Zadavatel: **Obec Oznice**
Sídlo: **756 24 Oznice 109**
IČ: **00304140**
DIČ: **CZ00304140**

Akce: **Stavební úpravy objektu Oznice č.p. 91, parc.č. St. 129,k.ú. Oznice**

Vysvětlení zadávací dokumentace č. 8

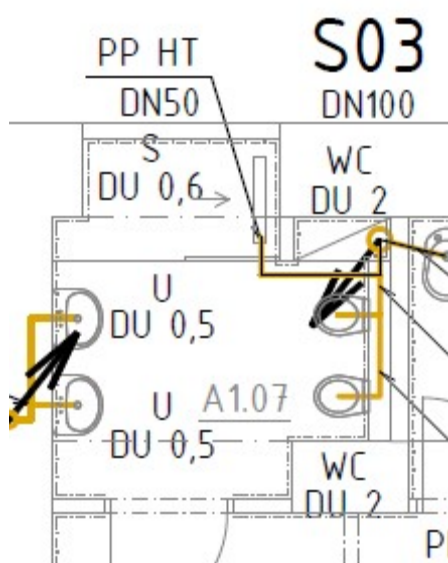
8) Ve zveřejněné příloze SB004 - Stavební úpravy objektu Oznice c.p.91, parcela st..c.129,k.u.Oznice [zadání] v listech 112, 122 a 132 – Zdravotechnika, jsou uvedeny položky zařizovacích předmětů - dřezy, myčky nádobí.

Ve výkazu jsme však nenalezli položky pro pračkové ventily a pračkové podomítkové sifony. Ve výkresové dokumentaci v legendě je u výlevky napsáno, že je určená pro splachovací nádržku (pod/nad omítkovou), což není obsahem výkazu výměr.

Dotaz:

Žádáme o prověření a doplnění do výkazu výměr.

Chápeme správně, že dřezy jsou dodávkou kuchyňských linek?

Odpověď: ano, dřezy jsou dodávkou kuchyňských linek + ventily a sifony doplněny do výkazu výměr
